Objet : Avis sur le rapport BRGM/RC-54789-FR “Faisabilité d'un site de stockage de déchets sur la commune de Saint-Escobille (91, Essonne) – Caractérisation géophysique du substratum calcaire tertiaire par géoélectrique, sismique réfraction et SASW”.

## **AVIS sur le rapport BRGM/RC-54789-FR (juillet 2006)**

Figure 1: Plan de localisation des zones anomaliques repris du rapport du BRGM et montrant l'extension probable de la zone fracturée/altérée et la localisation du profil géoélectrique.

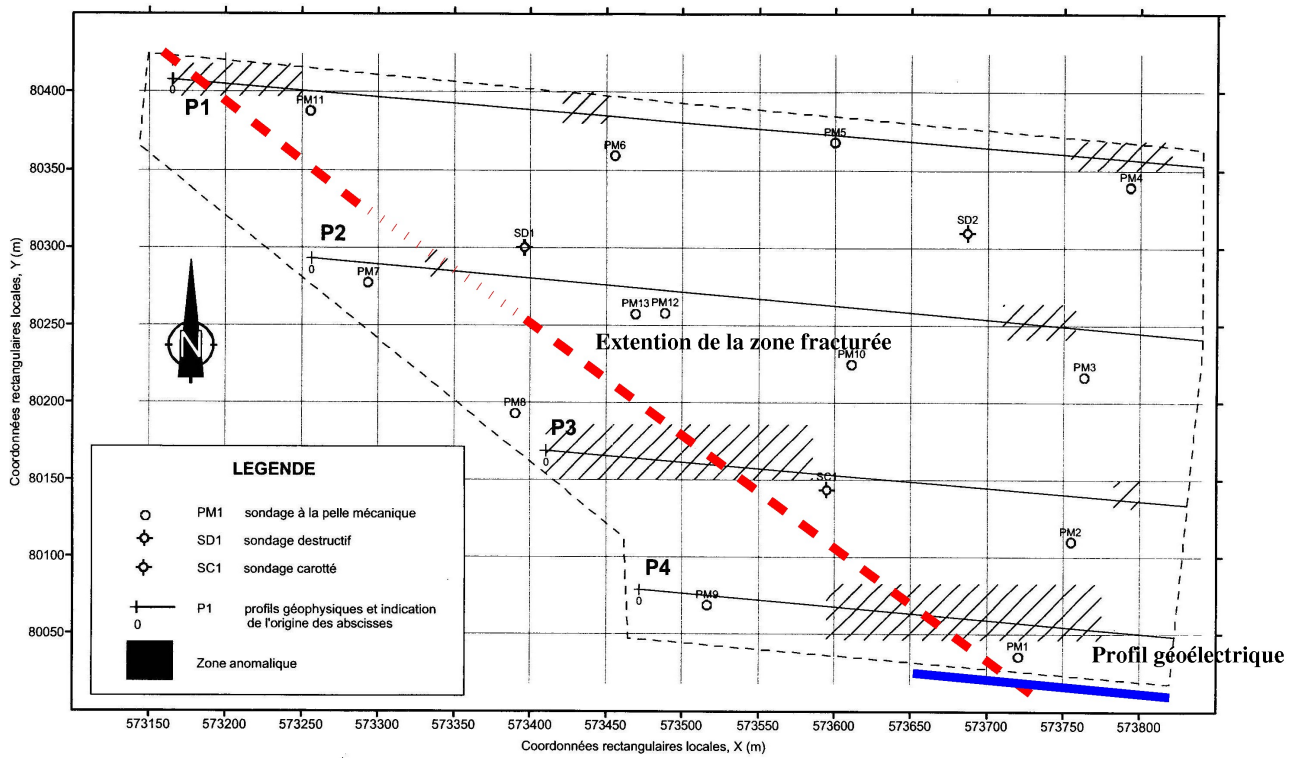
Il est regrettable qu'aucun lien entre toutes ces anomalies n'ait été effectué. En effet il est probable que les zones anomaliques, les plus importantes, présentées sur la planche 6 (reprise pour l'élaboration de la figure 1) soient une seule et même structure, c'est à dire une zone fracturée/altérée s'étendant du S-E vers le N-O. Ces structures ne sont pas inconnues dans le bassin parisien, en effet elles découlent d'un héritage du socle hercynien. Lors du dépôt des sédiments (comme le calcaire de Beauce) sur le socle hercynien les structures de ce socle créent des directions privilégiées de déformation qui seront reprises lors de l'orogénèse pyrénéenne.

Figure 2: Profil géoélectrique montrant la présence d'un zone fracturée/altérée

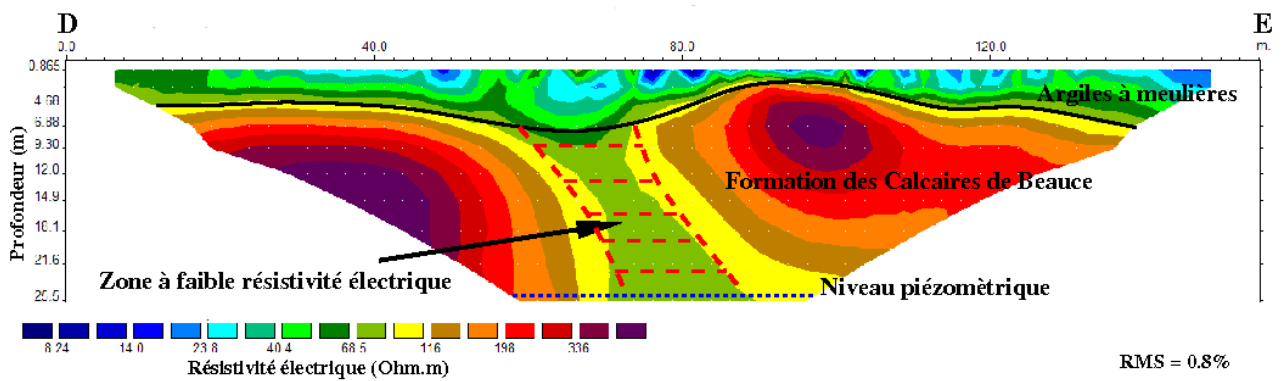
l'un dans la zone anomalique la plus prononcée (au S-E de la parcelle) (cf. fig. 2). Ce profil géoélectrique est en parfait accord avec les profils sismiques, confortant l'hypothèse de la présence d'une zone fracturée d'extention SE-NO. Comme le souligne le rapport BRGM, l'augmentation de l'argilosité peut être la cause des anomalies mesurées : faible résistivité électrique et faible vitesse des ondes sismiques. La présence d'argiles (minéraux d'altération) étant la résultante de l'altération des calcaires. Cependant les anomalies observées peuvent également être liées à la présence d'eau. Cette zone fracturée pouvant alors servir de drain hydraulique local. Cette hypothèse devant être confirmée par l'installation de piézomètres le long de la structure fracturée.
